Vetture	B39/7	INFORMAZIONE TECNICA	N. 212	COM/STA
Sezione	1	MOTORE	37	Date: 28/1/1974

### Autovettura Mini Cooper 1300 Export RIDUZIONE RUMOROSITA' VENTILATORE

Vetture		N.	
Tutte	INFORMAZIONE TECNICA	213	COM/STA
Sezione			
0	V A R I E	73	Data: 15/2/1974

Vetture	58	INFORMAZIONE TECNICA	N.	214	COM/STA
	59				
Sezione	7	FRENI	14	Data: 20/2/1974

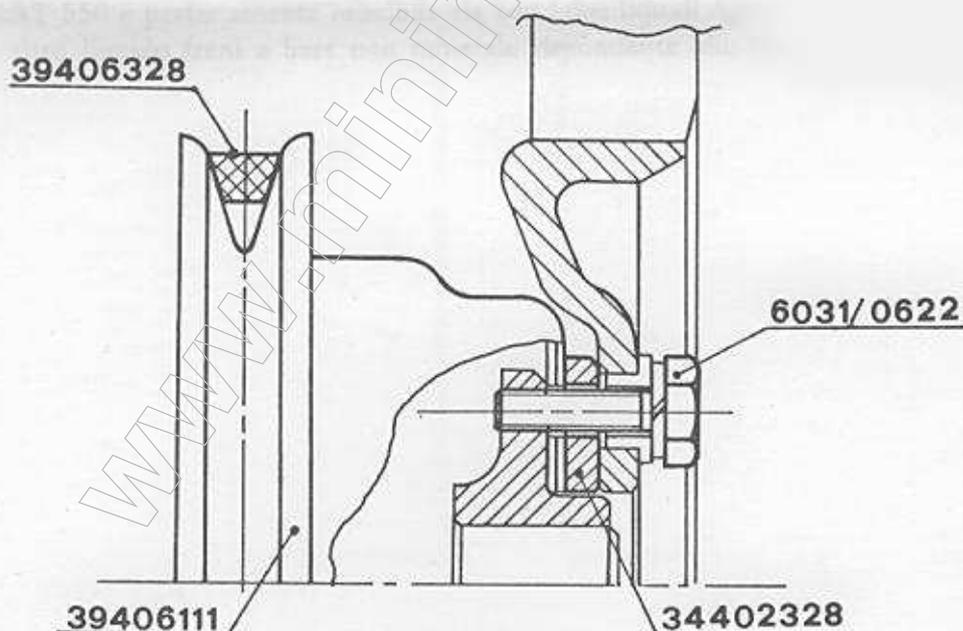
Di recente è stata introdotta in serie sulla vettura MINI COOPER 1300 Export una puleggia per azionamento pompa acqua e ventilatore avente diametro maggiorato, onde ridurre la velocità e quindi la rumorosità del ventilatore stesso.

L'aumentato diametro della puleggia, comporta l'impiego di una cinghia più lunga.

E' stato anche interposto un distanziale fra il mozzo della nuova puleggia ed il piano sagomato di appoggio della ventola, per evitare interferenze di montaggio.

Puleggia	31404111	diventa	39406111	1
Cinghia	33402327	"	39406328	1
Distanziale	-	"	34402328	1
Vite	6031/0619	"	6031/0622 (più lunga)	4

Nel caso di intervento su vetture Cooper 1300 e 1300 Export precedenti a tale modifica, avente lo scopo di ridurre la rumorosità del ventilatore, oltre alla sostituzione dei particolari sopra elencati, occorre accertare che anche il radiatore sia del tipo nuovo, recante le sigle sopra indicate.

### TUBI RIGIDI DI COLLEGAMENTO COI TUBI FLESSIBILI FRENI ANTERIORI

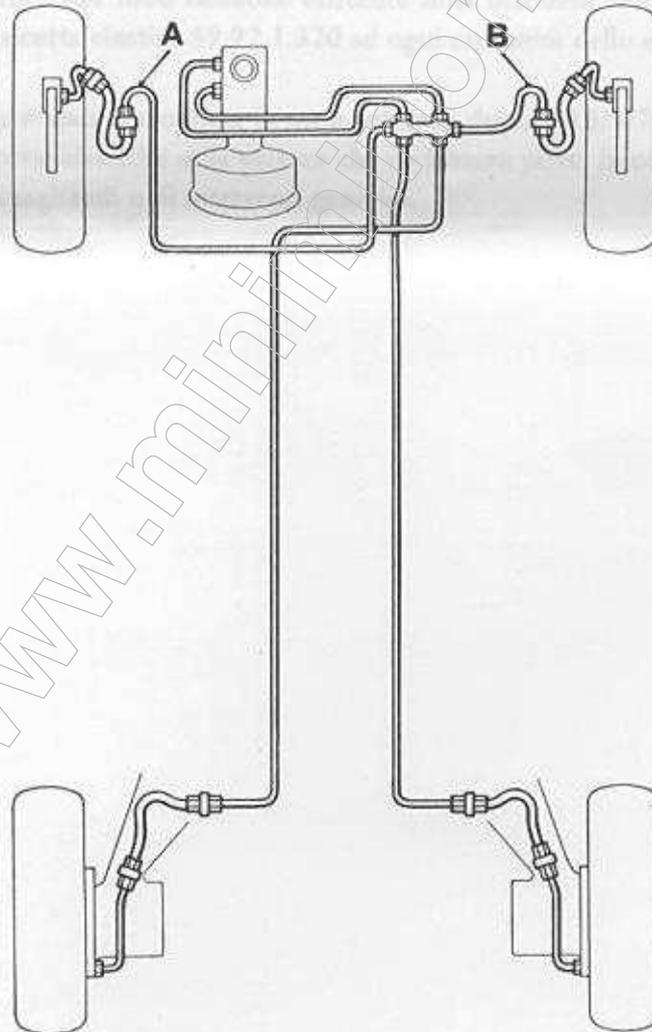
Detti **tubi rigidi**, indicati schematicamente in figura con A e B, attraversano ciascuno il fianchetto vano passaruota, del rispettivo lato, con l'interposizione di un apposito **anello isolatore in gomma**, N. di matric. 58.81.1.312.

Per evitare una riduzione dell'efficacia isolante di detti anelli e quindi danni ai tubi, questi ultimi devono essere perfettamente centrati negli anelli stessi per non sollecitarli a taglio.

E' importante perciò, in occasione di preconsegna, esecuzione tagliandi o interventi generici, controllare ed eventualmente registrare detto centraggio.

#### PISTONI

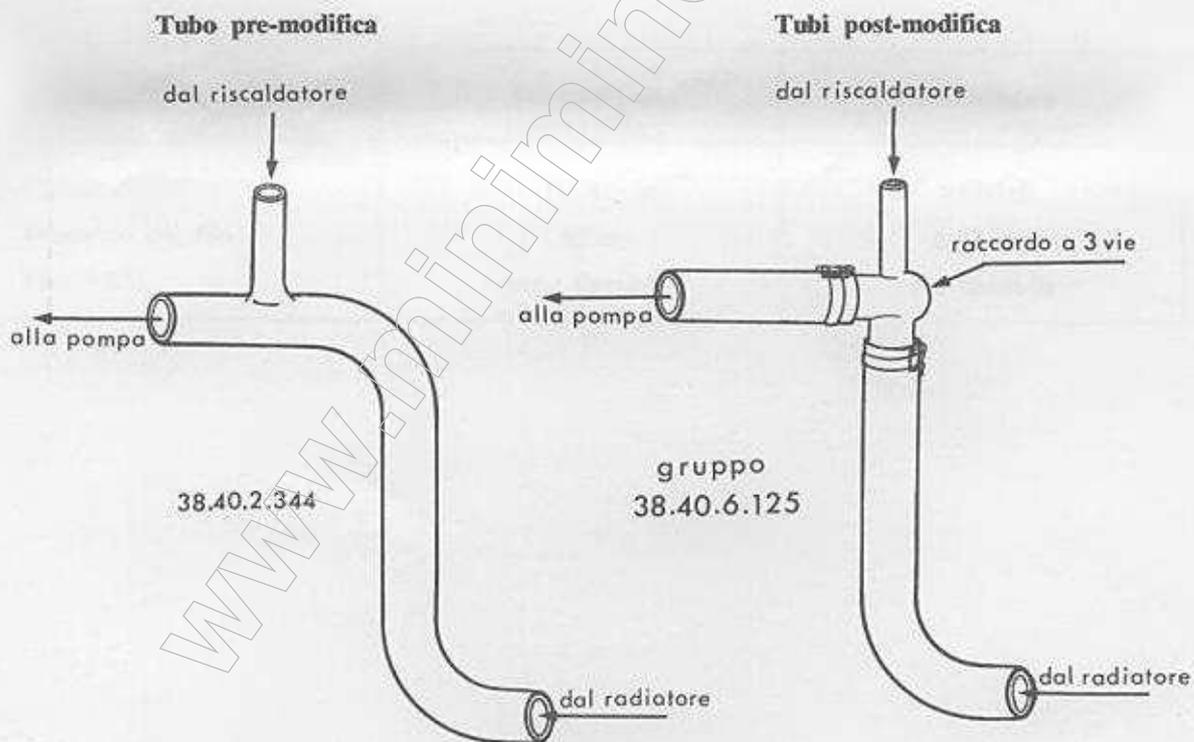
I motori delle vetture in oggetto sono dotati, in alternativa, di serie di pistoni aventi quattro oppure tre fasce elastiche.

Ad esaurimento del primo tipo di pistoni, diventerà definitivo il montaggio di pistoni con tre fasce elastiche delle quali, due di tenuta ed un raschiaolio.

Pre-modifica (4 fasce elastiche)	Denominazione particolari	Post-modifica (3 fasce elastiche)
39.12.6.100 39.12.6.114	<b>Pistone normale, completo</b> Serie anelli elastici per pistone normale	<b>58.12.1.107</b> <b>58.12.1.119</b>
39.12.6.102	<b>Pistone maggiorato di 0,508 mm (.20") completo</b>	<b>58.12.1.108</b>

### ANCORAGGIO INFERIORE DEGLI AMMORTIZZATORI ANTERIORI

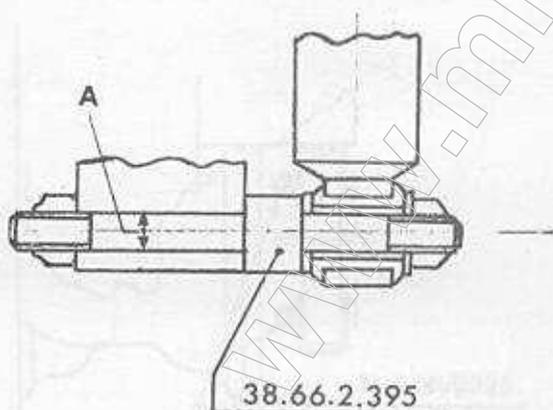
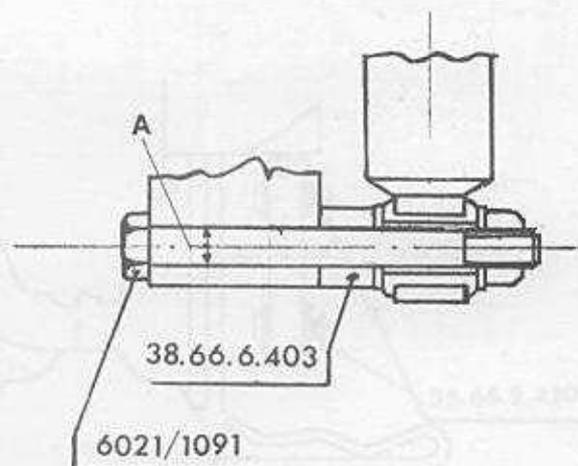
Sulle vetture in oggetto, provviste di alberi di trasmissione « OFFSET SPHERE », il perno 38.66.2.395 è stato sostituito dal bullone 6021.1091 corredato dal distanziale 38.66.6.403.

E' stato variato il diametro A del foro di ancoraggio ai bracci superiori, da  $9,52 \div 9,60$  mm a  $9,57 \div 9,65$  mm pur rimanendo invariato il numero di matricola degli stessi.

Tenere presente che i particolari post-modifica possono sostituire quelli pre-modifica soltanto se cambiati in gruppo, ma non viceversa.

### ANCORAGGI NASTRI LIMITATORI RIMBALZO

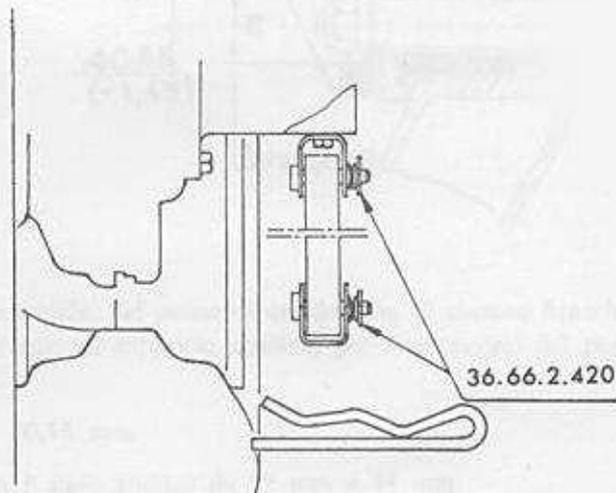
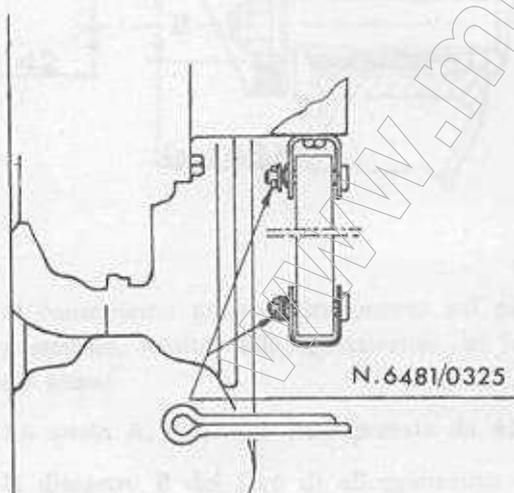
Per aumentare lo spazio fra pneumatici e perni di ancoraggio di ciascun nastro viene invertita, come in figura, la posizione dei perni stessi.

La coppia 6481.0325 pre-modifica viene sostituita dalla molletta di sicurezza 36.66.2.420.

### CONVERGENZA RUOTE POSTERIORI

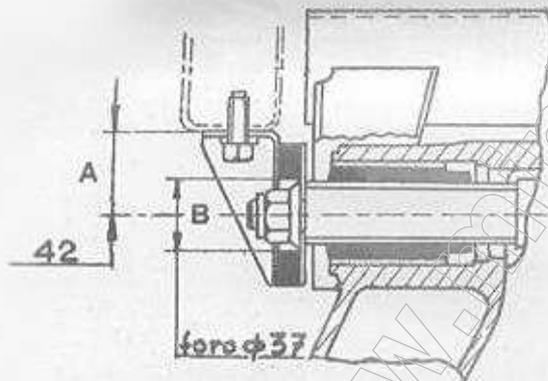
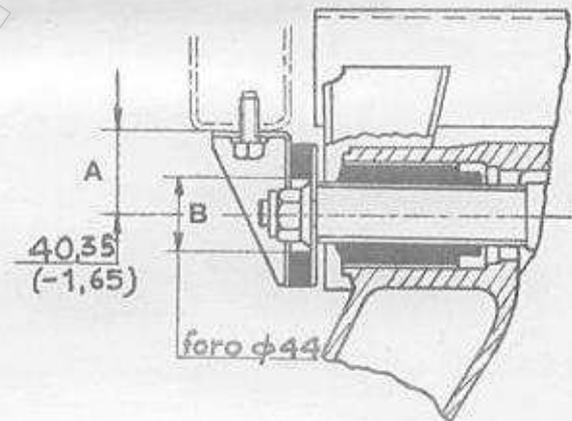
A carico statico, la convergenza ruote posteriori misurata col sistema classico su un diametro di 483 mm, è stata aumentata a  $1 \pm 15$  mm che corrispondono ad un angolo effettivo totale di  $8' \div 1^{\circ} 52'$  fra le due ruote.

Questo nuovo angolo si è ottenuto sostituendo i supporti elastici 58.70.1.322 pre-modifica, di ancoraggio alla scocca del tubo collegamento sospensione posteriore, con i supporti elastici 58.70.1.327 post-modifica.

Il conseguente nuovo orientamento sul piano orizzontale, del perno di oscillazione di ciascun braccio posteriore, risulta dallo spostamento del foro, esistente sul supporto elastico, per l'ancoraggio del perno stesso.

La quota A, infatti, è stata portata da 42 mm a 40,35 mm.

Il diametro B del foro di alloggiamento del dado è stato portato da 37 mm a 44 mm.

### LIMITATORI APERTURA PORTE

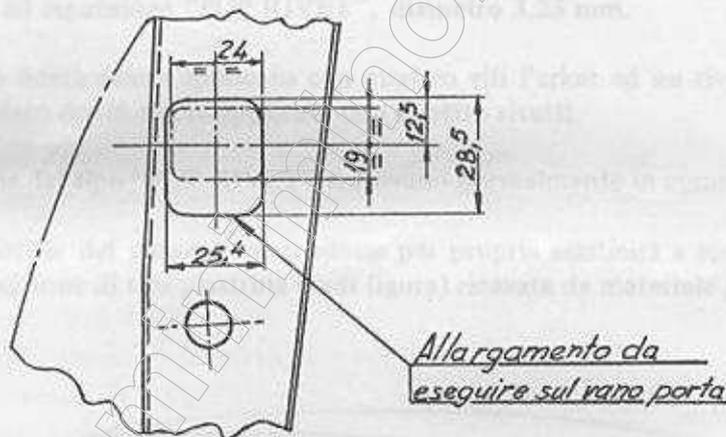
La staffa saldata sulle portiere, per l'attacco del tirante a scatto è stata rinforzata rispetto a quella delle serie precedenti ed il suo perno pre-modifica 6450.0606 è stato sostituito dal perno post-modifica 38.45.6.332 più lungo di circa 7 mm.

La sede del tirante a scatto sul montante anteriore del vano porta è stata allargata, come illustrato nel disegno, per evitare interferenze.

La guarnizione di battuta 38.45.3.329 è stata sostituita dalla guarnizione rettangolare 38.45.6.329 che può sostituire la prima, ma non viceversa.

- Allargare la sede sul montante
- Sostituire il perno pre-modifica col 38.45.6.332
- Montare una guarnizione rettangolare 38.45.6.329

### PARASPRUZZI

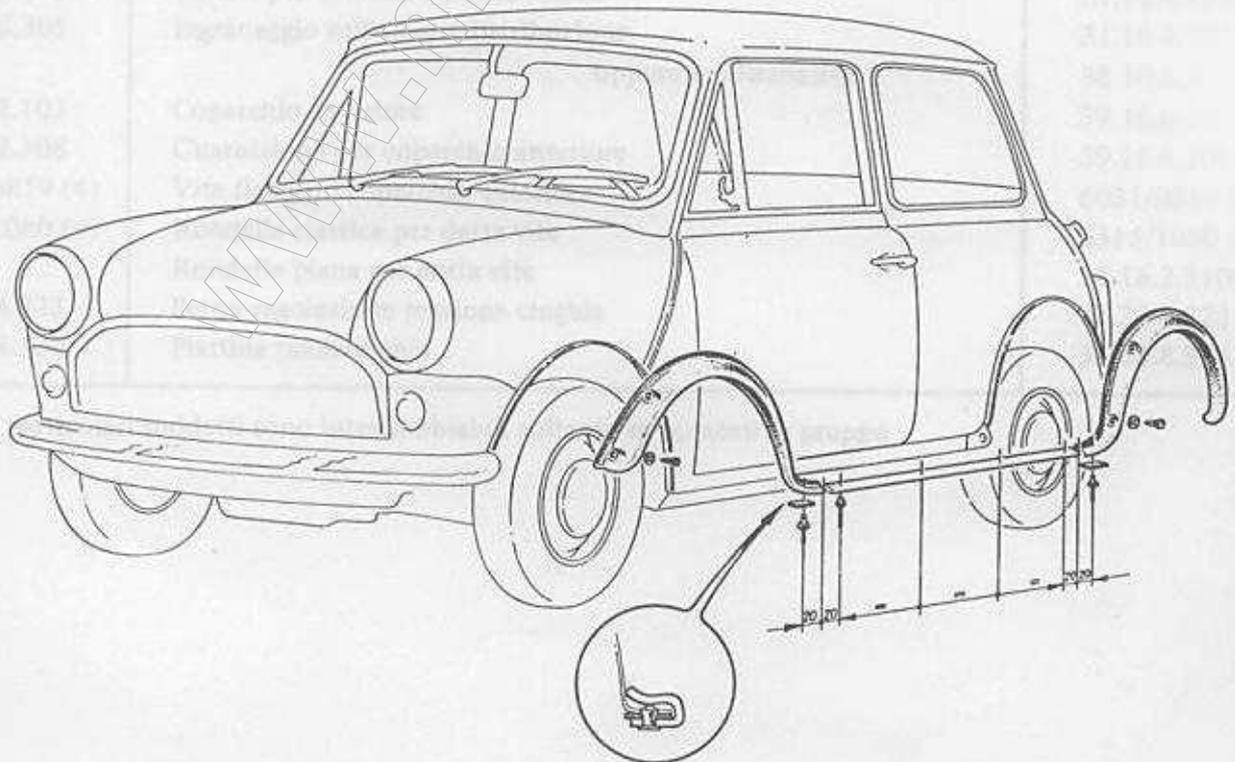
Sui passaruote delle vetture Mini e Mini Cooper di vecchia e nuova produzione, può essere applicata una serie di paraspruzzi e profilati, come nel disegno, in sostituzione dei profilati cromati già esistenti. La serie che comprende quattro paraspruzzi, due profilati e 16 viti Parker è disponibile a Ricambi e può essere ordinata col n. di Matricola 39.83.6.149.

Dopo la rimozione dei profilati cromati, forare la scocca in corrispondenza dei fori sui paraspruzzi e degli altri punti indicati in figura.

- Fori per viti Parker, diametro 2,5 mm.
- Fori per rivetti ad espansione "POP RIVET", diametro 3,25 mm.

Ciascun paraspruzzo dovrà essere applicato con quattro viti Parker ed un rivetto ad espansione, mentre ciascun profilato dovrà essere applicato con quattro rivetti.

Se l'estremità più sottile dei paraspruzzi tendesse per propria elasticità a scostarsi dalla scocca, fissarla con l'interposizione di una piastrina (vedi figura) ricavata da materiale plastico.

### Autovettura Mini Cooper 1300 Export RIDUZIONE RUMOROSITA' VENTILATORE

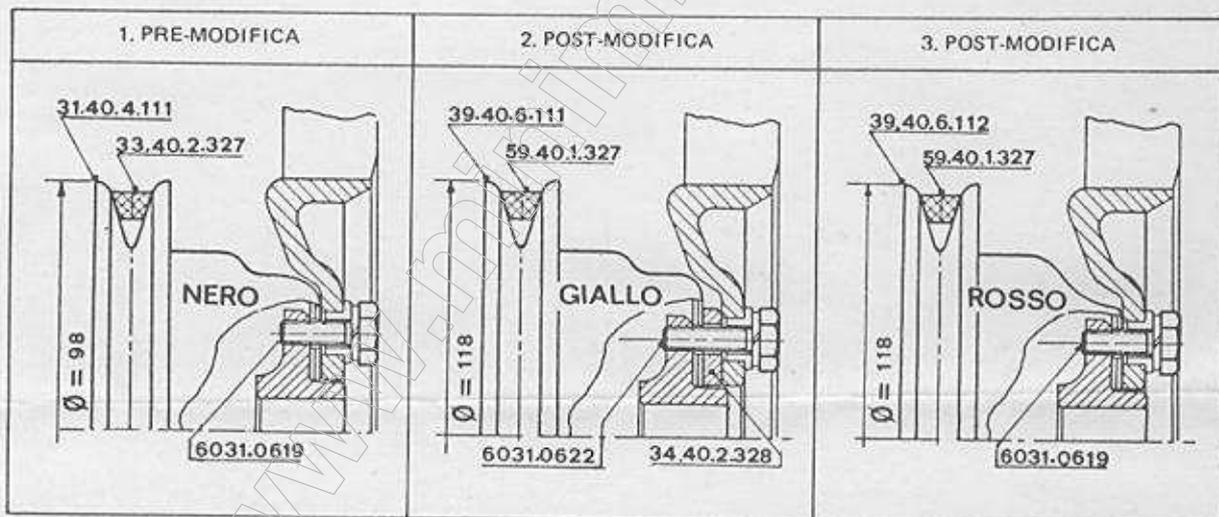
Allo scopo di ridurre la rumorosità del ventilatore si è provveduto a ridurre la velocità dello stesso mediante sostituzione della puleggia azionamento pompa acqua.

L'aumentato diametro della puleggia, comporta l'impiego di una cinghia più lunga.

Soluzione	Puleggia	n. Matricola	Ømm	colore contrassegno	Distanziale	Viti fissaggio	Cinghia
1	Pre-modifica	31.40.4.111	98	nero	---	6031.0619 (corta)	33.40.2.327
2	Post-modifica	39.40.6.111	118	giallo	34.40.2.328	6031.0622 (lunga)	59.40.1.327
3		39.40.6.112		rosso	---	6031.0619 (corta)

Nel caso di intervento su vetture Cooper 1300 e 1300 Export precedenti a tale modifica, avente lo scopo di ridurre la rumorosità del ventilatore, oltre alla sostituzione dei particolari sopra elencati, occorre accertare che anche il radiatore sia del tipo nuovo, recante le sigle sopra indicate.

### Vetture Mini 90 e Mini 120 ABBASSAMENTO GUIDE SEDILI

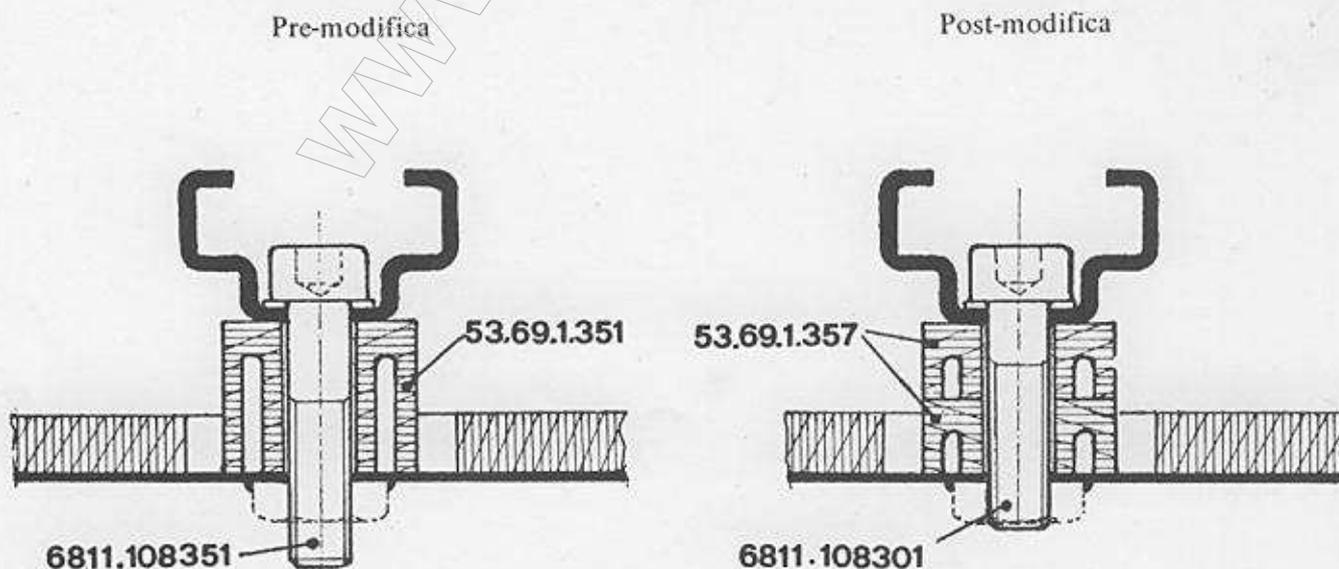
Ognuno dei due ancoraggi alla scocca di ciascuna guida dei sedili è stato realizzato come segue:

- una vite 6811.108351 avente testa ad esagono incassato e gambo lungo 35 mm.
- un distanziale 53.69.1.351 lungo 20 mm.

- una vite 6811.108301 avente anch'essa testa ad esagono incassato, ma con gambo lungo 30 mm.
- due distanziali 53.69.1.357, sovrapposti, lunghi 10 mm ciascuno.

Tenere presente che le guide potranno essere abbassate per un massimo di 10 mm, sia accorciando di 10 mm viti 6811.108351 e distanziali 53.69.1.351 della soluzione premodifica, che eliminando uno solo dei distanziali 53.69.1.357 per ogni attacco della soluzione postmodifica.

Non montare mai le guide senza distanziali perchè, serrate dalle viti alle estremità, si deformerebbero forzando nella loro parte centrale contro il tappeto in gomma o contro la moquette.

### PIGNONE SCATOLA GUIDA – MORSETTO PIANTONE

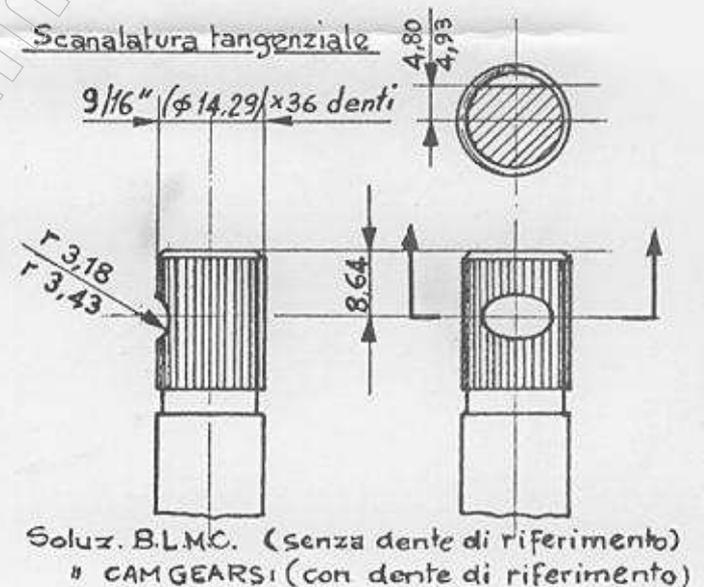
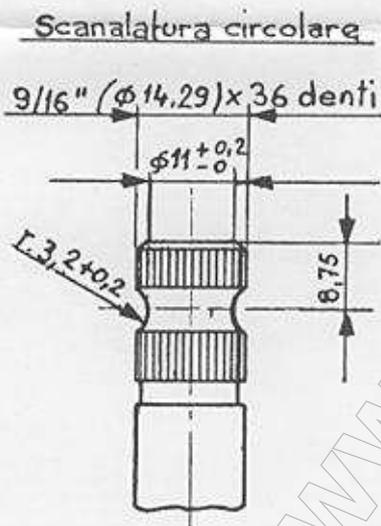
Saranno montati in alternativa i due seguenti tipi di scatola guida fra loro intercambiabili:

- 1° tipo : – con parte scanalata del pignone provvista di cava circolare per vite morsetto accoppiamento piantone.
- 2° tipo : – con cava tangenziale

- soluzione CAM GEARS con pignone provvisto di un dente per l'allineamento della cava tangenziale col foro del morsetto;
- soluzione B.L.M.C. senza dente di allineamento.

#### RUMOROSITA' GIUNTI OMOCINETICI

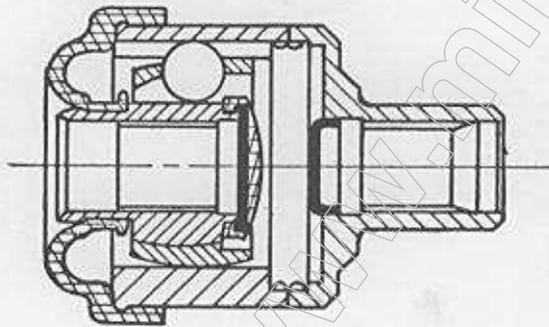
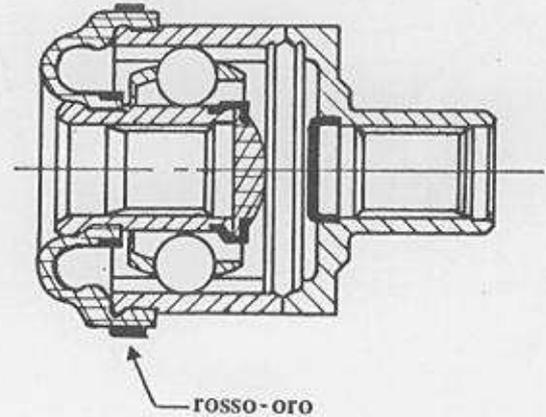
Allo scopo di ridurre la rumorosità dei giunti omocinetici scorrevoli sono stati introdotti in serie nuovi giunti.

Sulle vetture in oggetto, il giunto 38.62.6.104 viene sostituito dal 38.62.6.106 che differisce per:

- l'alloggiamento del codulo del pignone conico differenziale
- il tampone di fine corsa (lato albero trasmissione)

I giunti pre e post-modifica sono intercambiabili.

Vetture Mini 90 e Mini 120  
CONDOTTO USCITA ACQUA DALLA TESTA

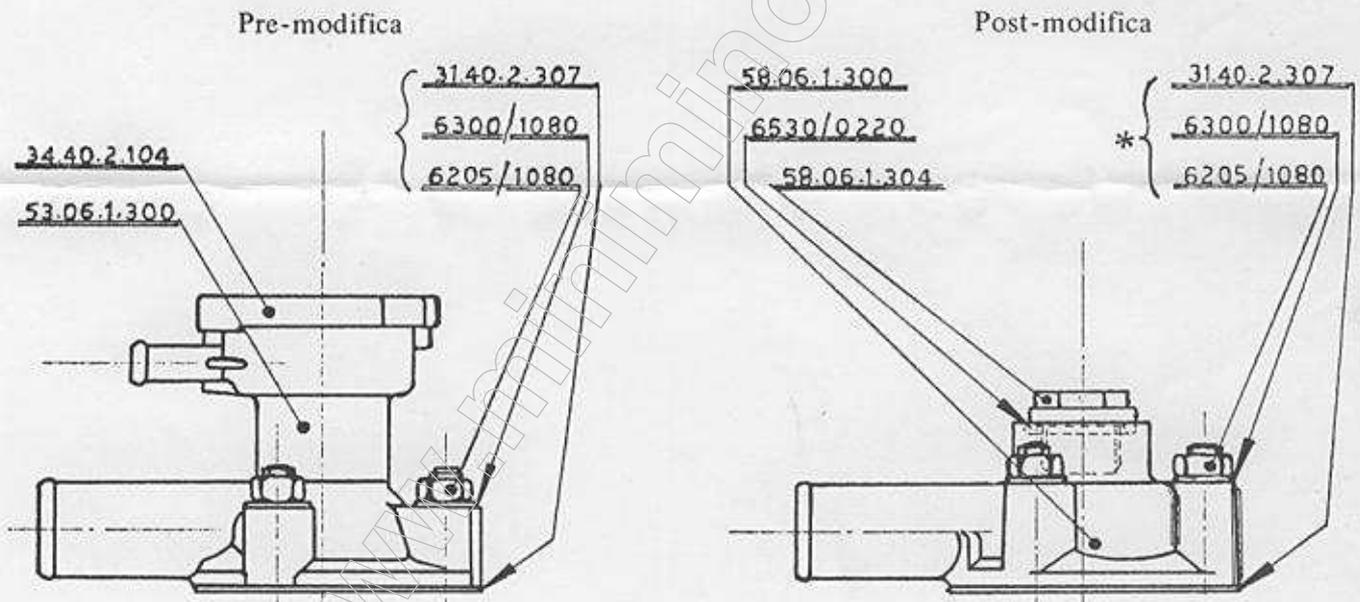
Il condotto 53.06.1.300 di uscita acqua dalla testa cilindri ed il suo tappo 34.40.2.104, completo di guarnizione di tenuta, saranno rispettivamente sostituiti dal condotto 58.06.1.300 (Regent) e dal suo tappo 58.06.1.304 a testa esagonale che dovrà essere corredato della guarnizione ad anello 6530.0220.
